**PROJET DE MODIFICATION D'UN SITE
DE TRAITEMENT THERMIQUE DE DECHETS PLASTIQUES
sur les communes de Port-Jérôme-sur-Seine et Lillebonne**

**DEMANDE D'AUTORISATION ENVIRONNEMENTALE et
MODIFICATION DE SERVITUDES D'UTILITE PUBLIQUE**

RAPPORT D'ENQUETE

Figure 34 : Cartographie du projet et des zones humides (Source : Révision du Rapport ALISE ENVIRONNEMENT – Janvier 2020) – fond de plan du premier projet

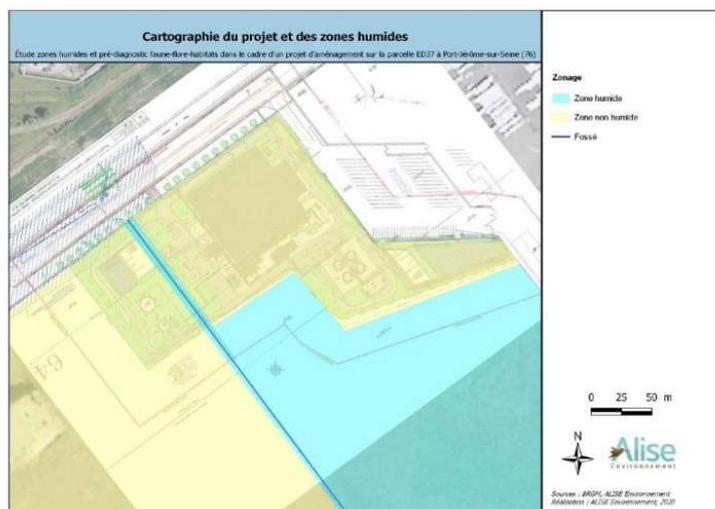
L'absence de plans de masse et d'étude de dangers ne facilite la compréhension du projet notamment sur la configuration des installations industrielles. Certaines figures dans les études reprennent des plans des installations, en fond mais sans les dater. Se pose alors la question de savoir s'il s'agit de la dernière version de la configuration du projet.
